**LEGENDA - TAV.04 IGM - AGRIVOLTAICO e BENI PAESAGGISTICI**

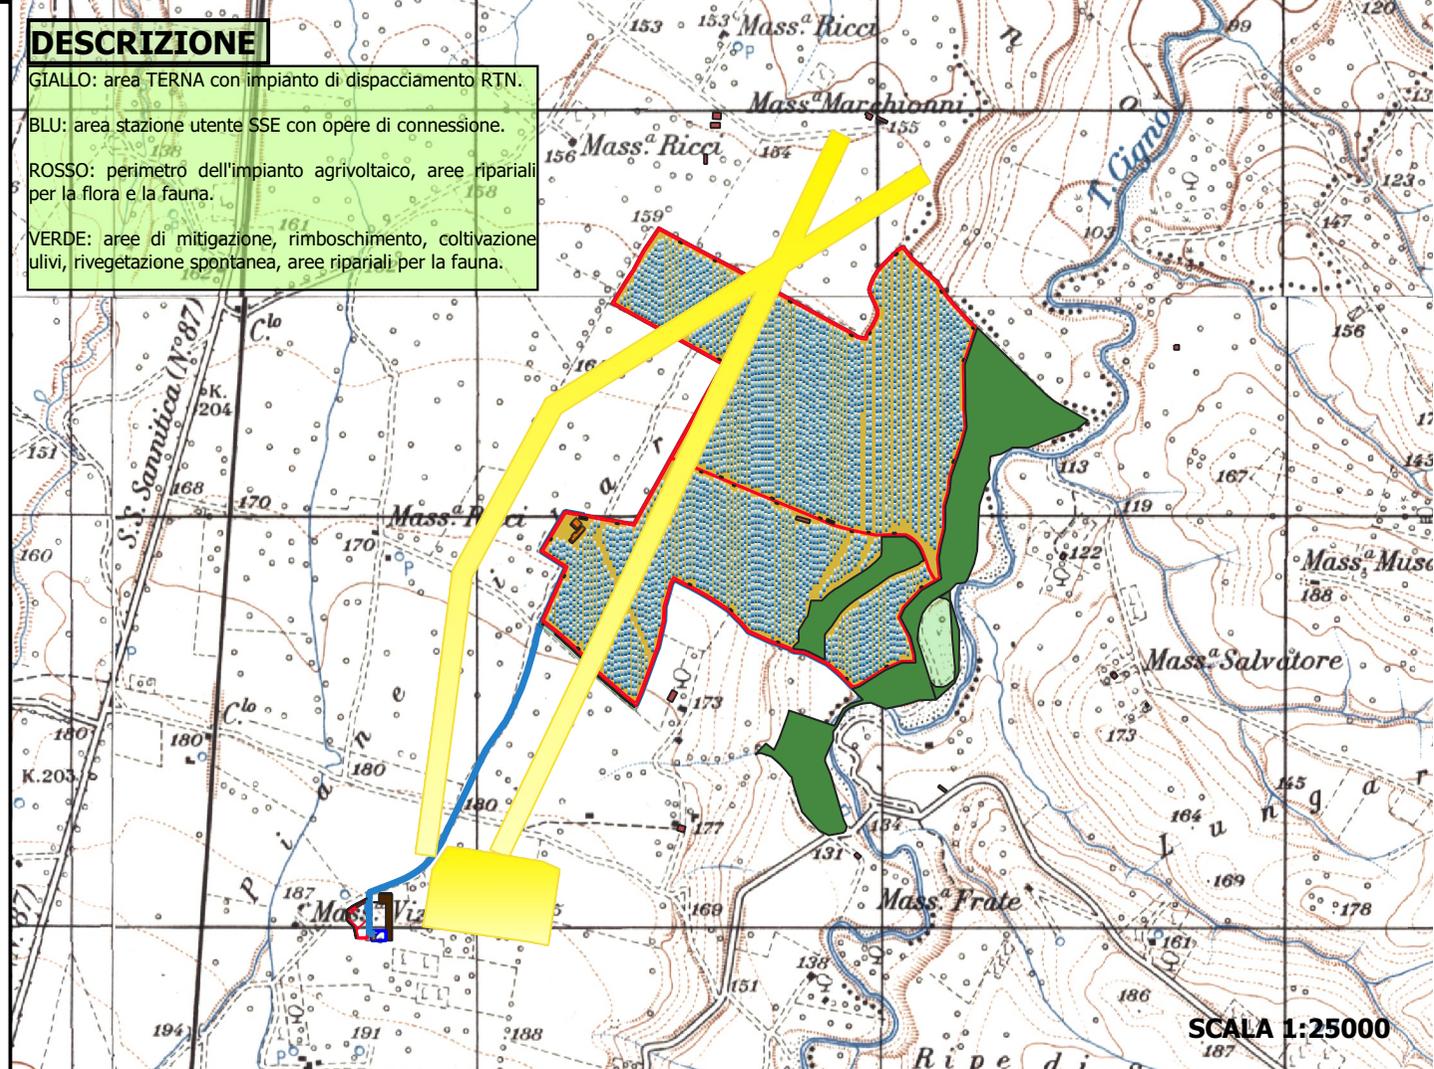
La nota MiC chiede di delineare le presenze paesaggistiche a ridosso del progetto. Segnaliamo che sia il PEAR che il PTPAAV restituiscono una identica situazione paesaggistica corrispondente all'assenza di decreti ministeriali invece definiti ed elencati in altri territori comunali della Regione Molise.

Il PEAR in buona sostanza rimanda alla lettura del PTPAAV, Area Vasta 2 per il controllo paesaggistico. Già questo primo segnale avverte che il recente PEAR non rintraccia beni paesaggistici.

Dalla lettura del PTPAAV le cui NTA ferme all'anno 1998 non rintracciamo la presenza di specifici beni paesaggistici "puntuali", a meno di non voler dire, cosa irricevibile, che tutta la Regione Molise è vincolata paesaggisticamente a prescindere da studi e verifiche in campo. Per questi motivi dobbiamo ritenere che nel Comune di Larino siano assenti aree non idonee FER e siano non rintracciabili aree di valenza paesaggistica.
